Vision d'aménagement pour le secteur de la 1^{re} Avenue

Mémoires et commentaires écrits sur la version préliminaire

Figure 34 - Projection de l'aménagement de la friche de la 41^e Rue Est et du site des Galeries Charlesbourg

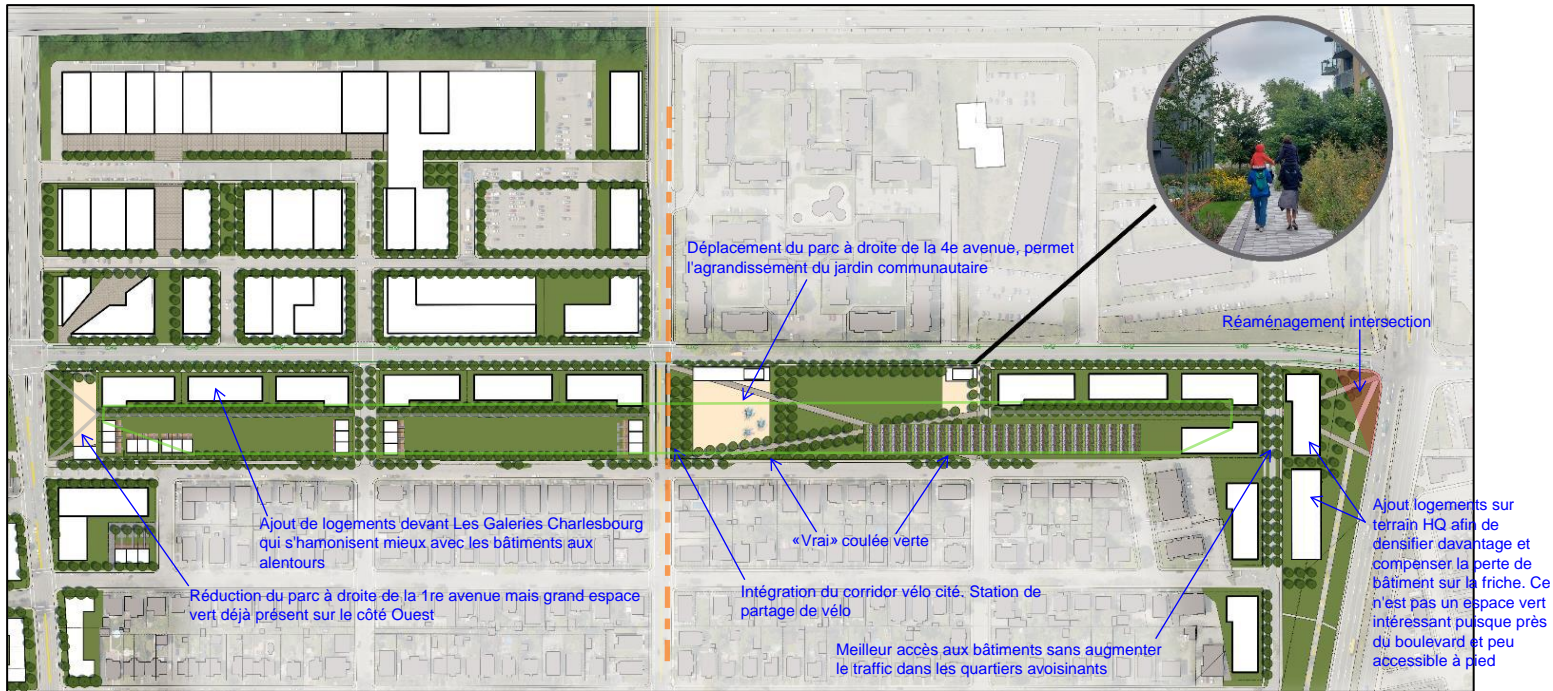
- **Ajuster le positionnement des logements et préserver les espaces verts existants le long de la rue Sapinière-Dorion Est.** Placer les logements aux extrémités ainsi que sur la partie Nord de la friche constitue des emplacements stratégiques qui s'harmonisent mieux avec le cadre bâti environnant, tout en répondant aux besoins de la ville en termes d'offre de logement et aux désirs exprimés par les résidents de Lairet pour la préservation d'espaces verts dans cette zone. Une dispersion plus équilibrée des logements répondra mieux aux préférences exprimées lors des consultations publiques et préservera l'intégrité visuelle de la friche.

- **Repositionner le parc de bassin de rétention plus à l'Est,** car sa position actuelle se trouve déjà à côté d'une concentration d'espaces verts. Centraliser ce parc dans la partie Est de la friche, à côté de la 4^e avenue permettrait de pallier le manque d'espace vert à l'Est, et de favoriser d'autres initiatives d'espaces verts, comme par exemple élargir le jardin communautaire et intégrer le tronçon 3 du corridor vélo Cité qui passe sur la 4^e avenue dont les travaux débiteront en 2024 jusqu'en 2026.
